Påbud om at fjerne kystbeskyttelse, Frederiksborgvej 139A, 4000 Roskilde

9. oktober 2026
Sagsnr.: 26-020028
Doknr.: 26-020028-2

Roskilde Kommune vurderer, at det etablerede kystbeskyttelses anlæg på ejendommene Frederiksborgvej 135b, 135c, 135d, 135e, 137, 137b, 139a og 141, 4000 Roskilde ikke kan opnå tilladelse og skal fjernes.

Figur 1a vandlinje og skræntlinje. Tv. vandlinje mellem 1954 og 2025. Th. skræntlinje mellem 1995-2025. Kilde Niras: Behov for skræntbeskyttelse Frederiksborgvej 87-205 Ortofoto 2025

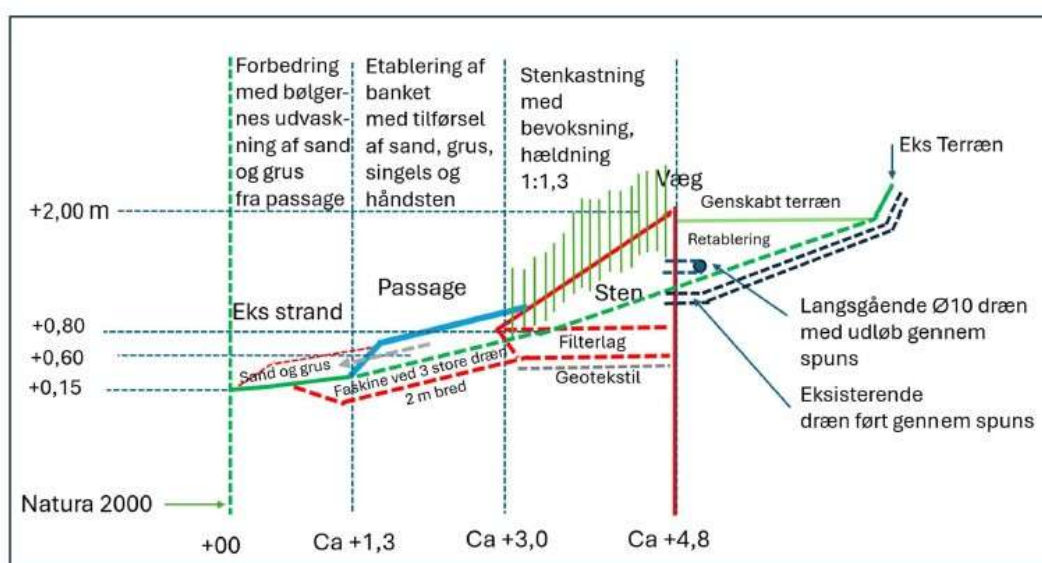
Niras vurderer, at vandlinjens placering overordnet er stabil i den analyserede periode og at de mindre variationer mellem de enkelte års, vurderes at kunne tilskrives usikkerheder.

Niras vurderer, at det er vanskeligt at vurdere den naturlige udvikling i kystskrænten. Niras har for at kvalificere vurdering af kystens udvikling, gennemgået udvalgte historiske luftfoto af ejendommene omfattet af projektet og har udtrukket et enkelt højdeprofil i det digitale system Scalco. Niras vurderer, at der ses erosion på ejendommene og at særligt den sydlige del af strækningen er udsat som følge af overgang til naboejendommens hårde kystbeskyttelse.

Niras har anvendt udvalgte luftfoto fra årene 2013, 2014, 2018 og 2022. Roskilde Kommune bemærker, at anvendelse af luftfoto skal ske over en længere årrække, da bevoksning, lys og vandstand er faktorer, som gør det vanskeligt at tolke udviklingen i kysten. Der henvises til luftfoto fra 2001-2025 i bilag 2b, hvor det fremgår, at der sker begrænset tilbagerykning af kysten.

På baggrund af høringsbemærkningerne har Roskilde Kommune, indarbejdet Niras' vurdering af vand- og skræntlinje, bankettens påvirkning af Natura 2000 og beskrivelse af klintekyst uden klitter. Endvidere er data om kystens udvikling via højdeprofiler og luftfoto indarbejdet, for at underbygge vurdering af erosion på strækningen samt anlæggets placering ift. historisk kystskråning.

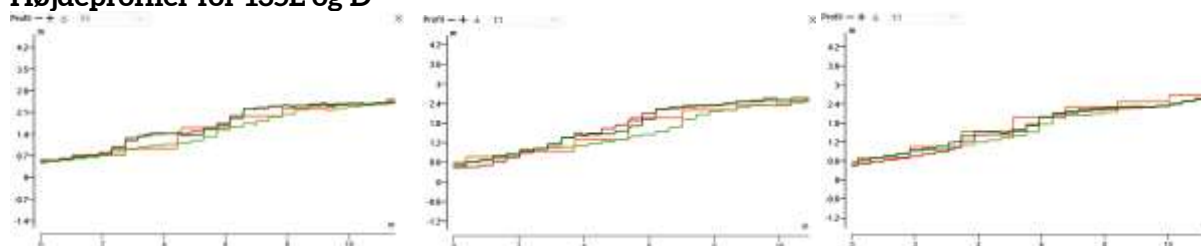
- Kystbeskyttelseslaget bemærker, at der sker periodevis erosion på Frederiksborgvej 135D, herunder at der skete erosion ved stormen Bodil i 2013, som ødelagde skræntens styrke, så der efterfølgende ses erosion ved mindre bølgepåvirkning. Det bemærkes at Niras' gennemgang af luftfoto og Rambølls kystanalyse underbygger at der er sket erosion på Frederiksborgvej 135D

Roskilde Kommunes bemærkninger: Der ses påvirkning af kysten. Som det fremgår i højdeprofiler i bilag 2 ses der imidlertid, over en længere periode fra 2007-2024 ikke væsentlig tilbagerykning af kystskrånningen på Frederiksborgvej 135D.

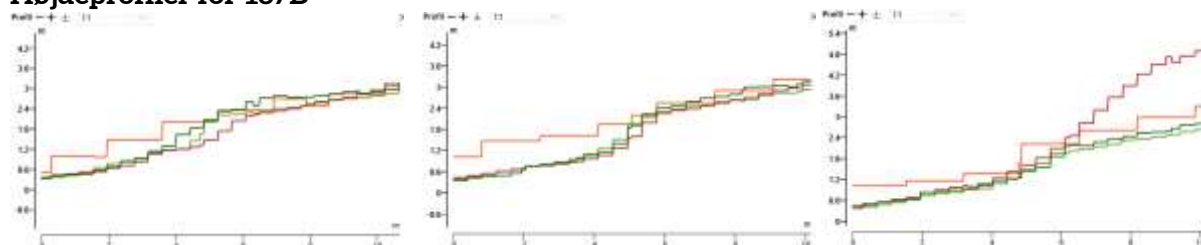
På højdeprofiler vedlagt i bilag 2, fremgår data om terrænet i år 2007, 2015, 2019 og 2024. Her ses begrænset eller ingen erosion på Frederiksborgvej 135c, 135b, 135e, 135d, 137, 139a og 141. På Frederiksborgvej 137B ses lokal erosion og tilbagetrækning af kystskrænten. Der er tale om en koteletgrund hvor boligen er placeret 73 meter fra vandkanten.

Det fremgår, at der er sket en begrænset erosion af kysten på Frederiksborgvej 135-141 i perioden 2007-2024. Dog ses der erosion på Frederiksborgvej 137B, som er en koteletgrund

hvor boligejendommen ligger 73 meter fra vandkanten. Erosionen udgør ikke en risiko for bebyggelse men har reduceret havearealet.
